PIANO REGOLATORE CIMITERIALE COMUNALE

**RELAZIONE SULLE VARIANTI
APPORTATE DALLA REV. 00.1**

Data elaborato: REV.00.1 17/05/2024

CIMITERO DI SAN BIAGIO DI CALLALTA

Estratto tav. **SBC.05 R00 – Usi del suolo – PRC vigente**

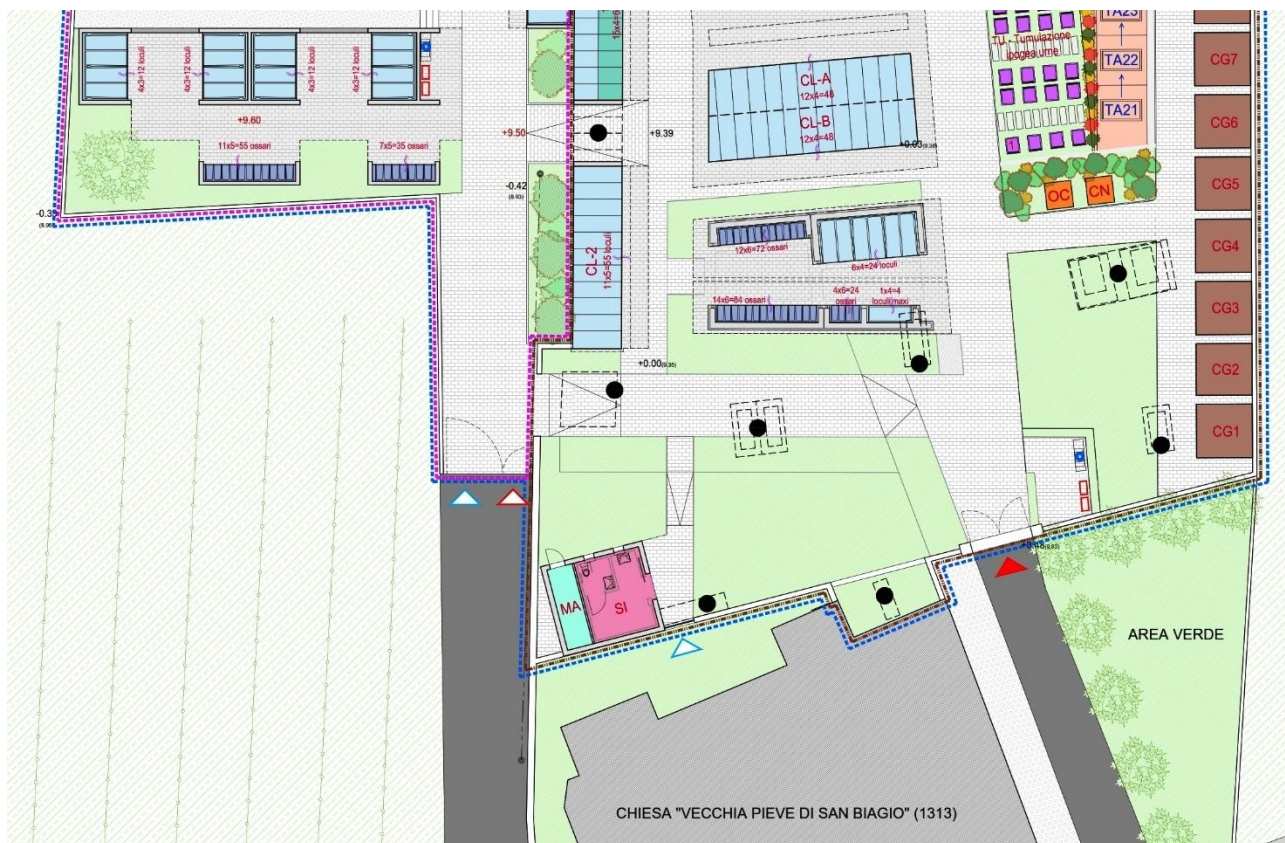
Il manufatto di colombari di loculi ed ossari/cinerari previsti in prossimità dell'ingresso viene riorganizzato, togliendo il servizio igienico previsto nella Rev.00.

La disposizione dei loculi ed ossari viene modificata, introducendo un maggior numero di loculi ed ossari rispetto al Piano Rev.00, prevedendo n. 28 loculi, di cui n. 4 loculi maxi e n. 180 ossari/cinerari, a fronte dei n. 23 loculi, di cui n. 3 loculi maxi e n. 144 ossari/cinerari previsti dal Piano approvato.

Le aree pavimentate e a verde nella zona d'ingresso vengono modificate in relazione alle soluzioni suesposte, viene mantenuta l'area pavimentata per la collocazione del punto acqua e la collocazione dei contenitori dei rifiuti.

Estratto tav. **SBC.06 R00** – Aree di intervento omogenee e ambiti di intervento – PRC vigente

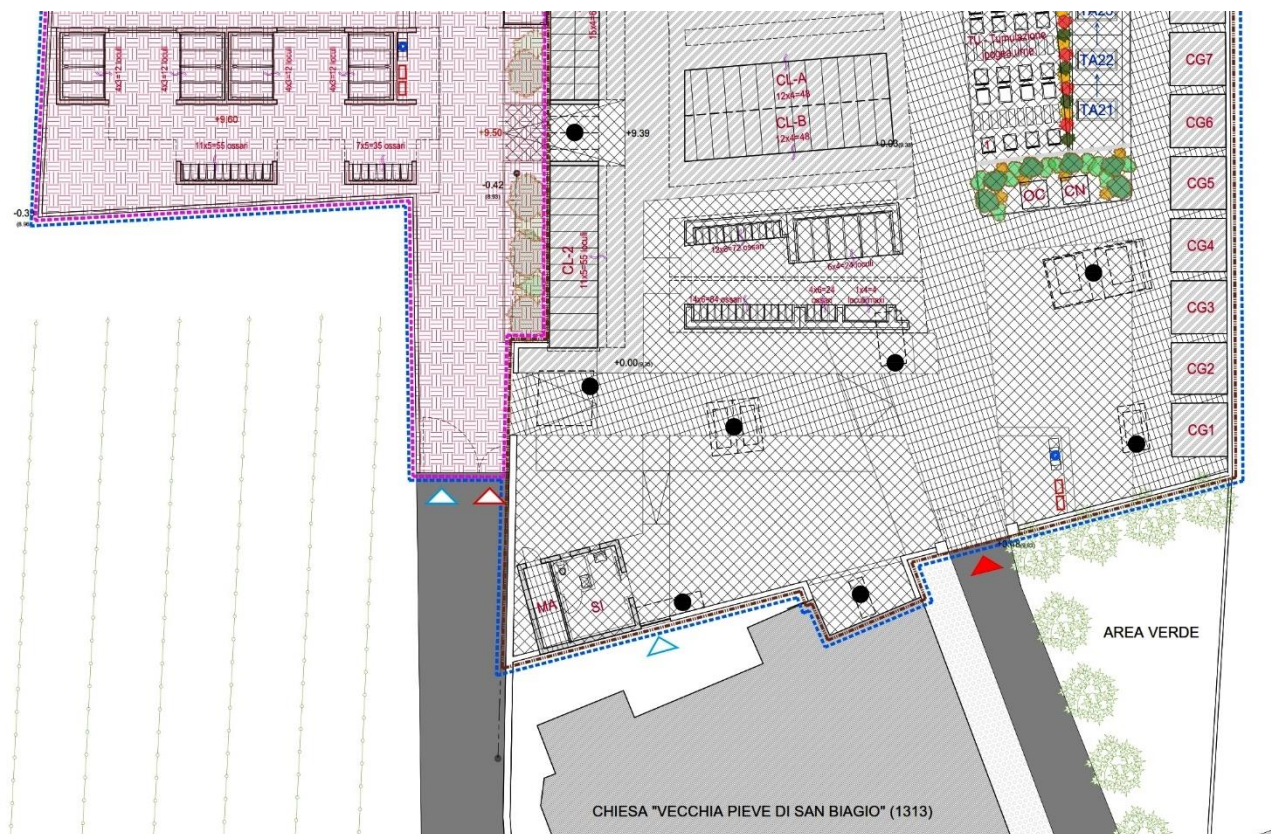
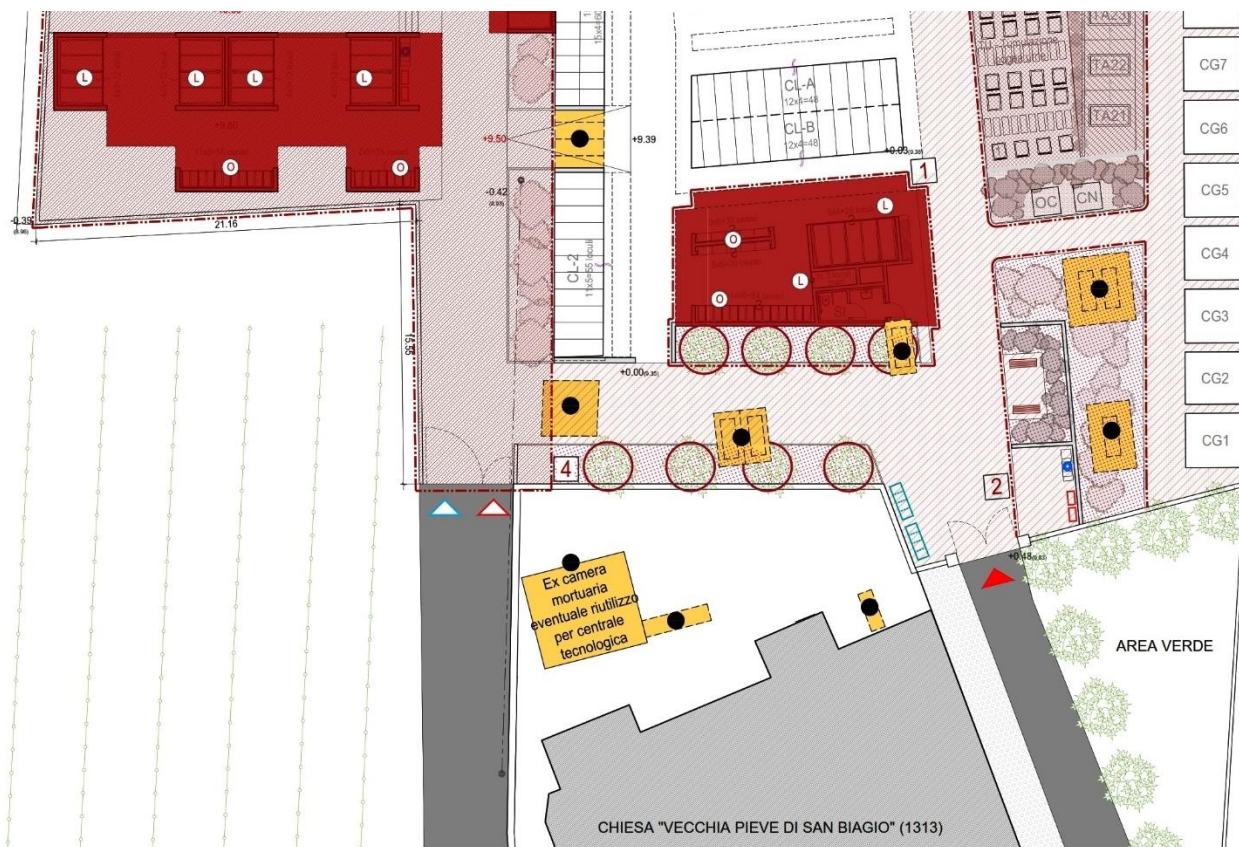
L'attuale fabbricato di servizio, adibito a camera mortuaria e deposito, viene preservato e prevista la riconversione della camera mortuaria in servizio igienico per gli utenti. Il locale a magazzino verrà preservato.

Estratto tav. **SBC.04 R00 – Segni del territorio – Vincolo cimiteriale – PRC vigente**

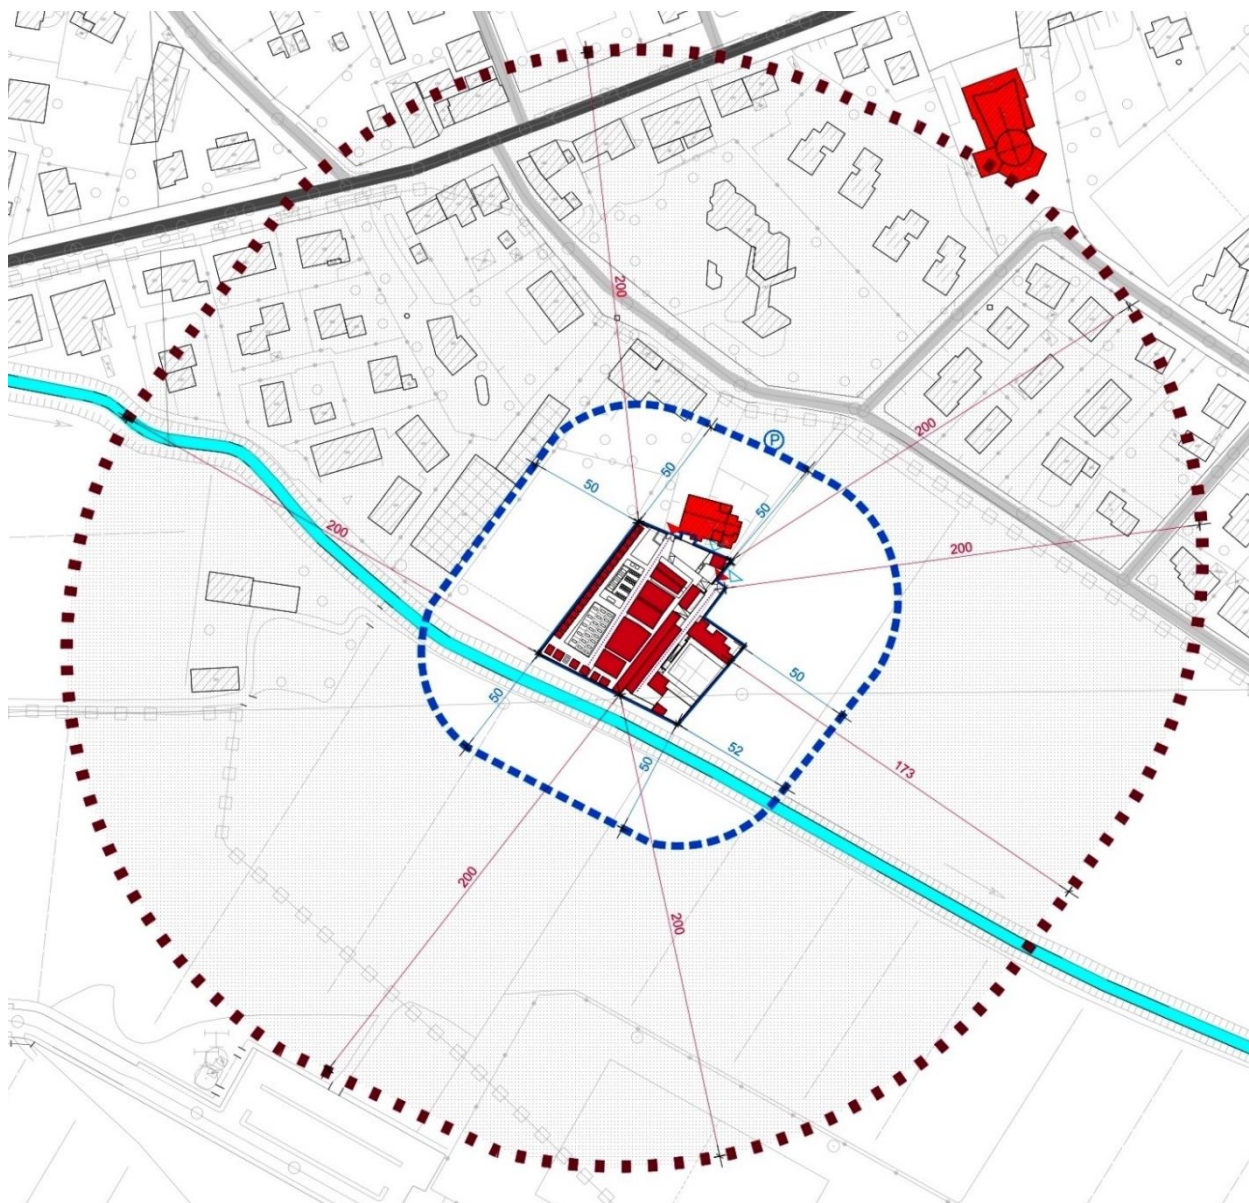
Il posizionamento dei vincoli cimiteriali rimane invariato, ovvero, rispetto al Piano approvato Rev.00 del 2022, nella parte nord si effettua una riduzione da m. 60 a m. 50.

La “fascia cimiteriale ridotta” non viene modificata rispetto al Piano approvato vigente.

SBC.05
CIMITERO DI SAN BIAGIO
DI CALLALTA

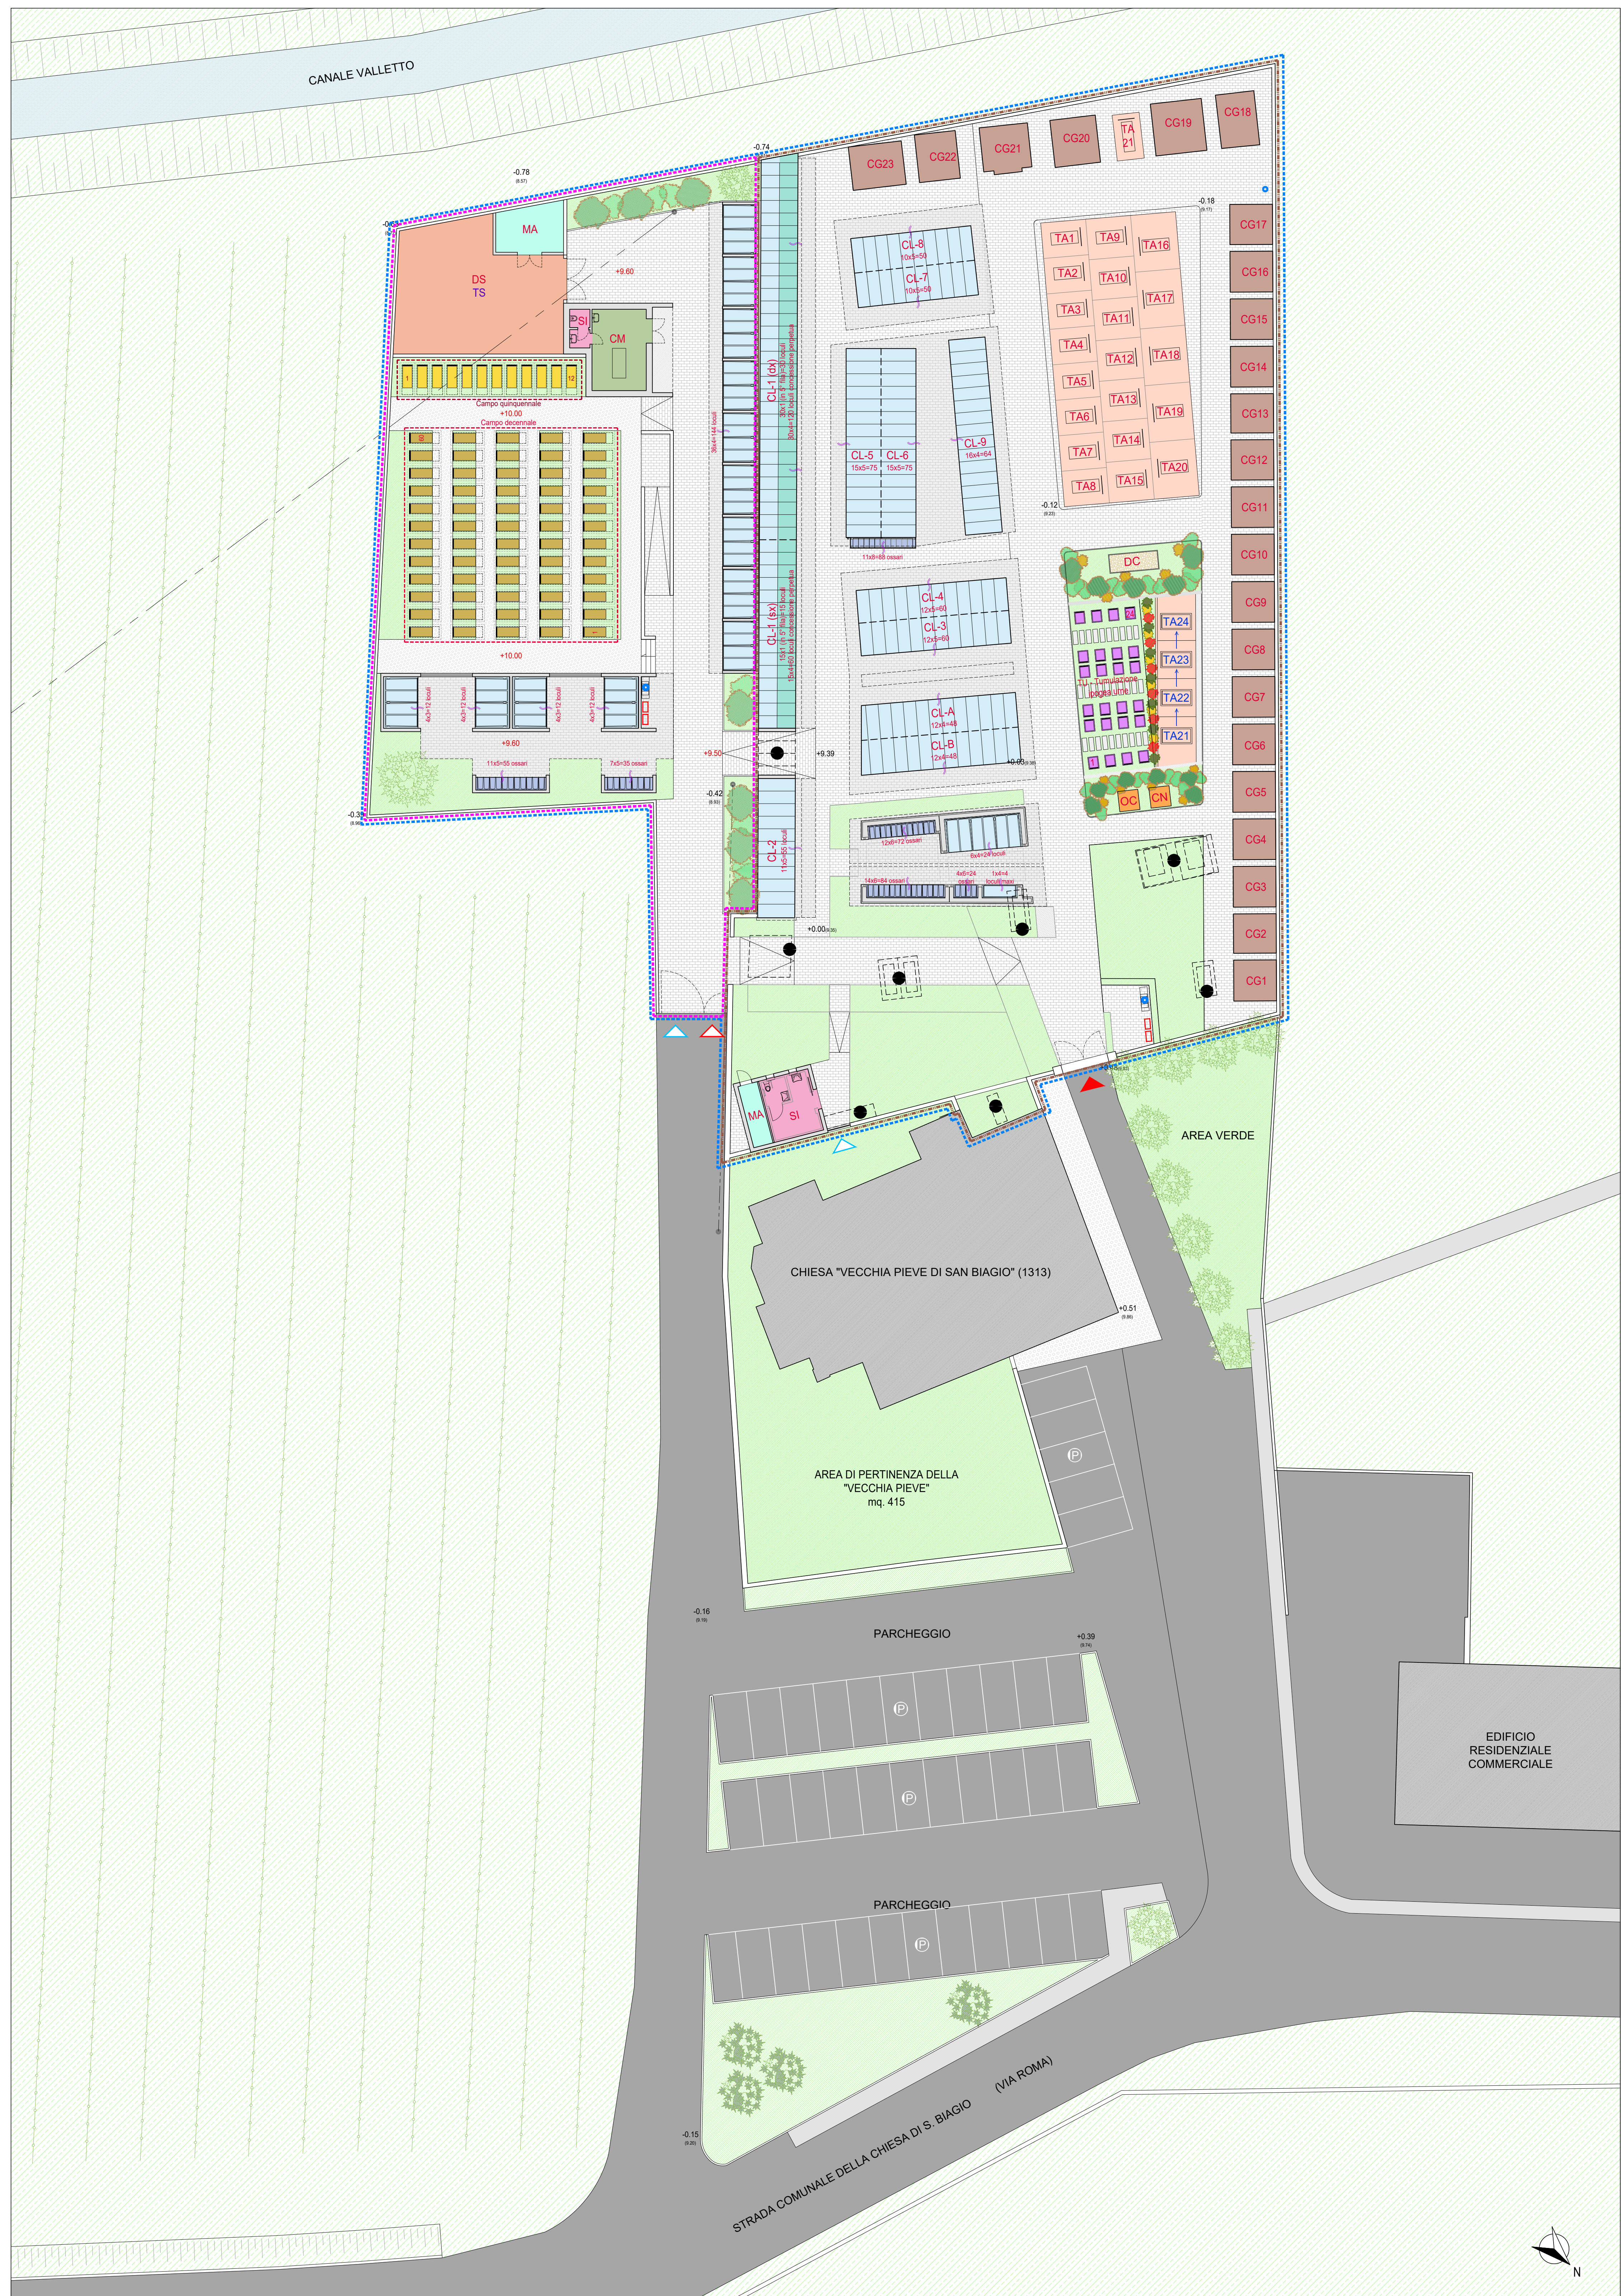
- **SBC.04** – Tavola di Progetto – Segni del territorio vincolo cimiteriale
- **SBC.05** – Tavola di Progetto – Usi del suolo
- **SBC.06** – Tavola di Progetto – Aree di intervento omogenee e ambiti di intervento
- **SBC.07** – Tavola di Progetto – Comparazione e cronologia interventi
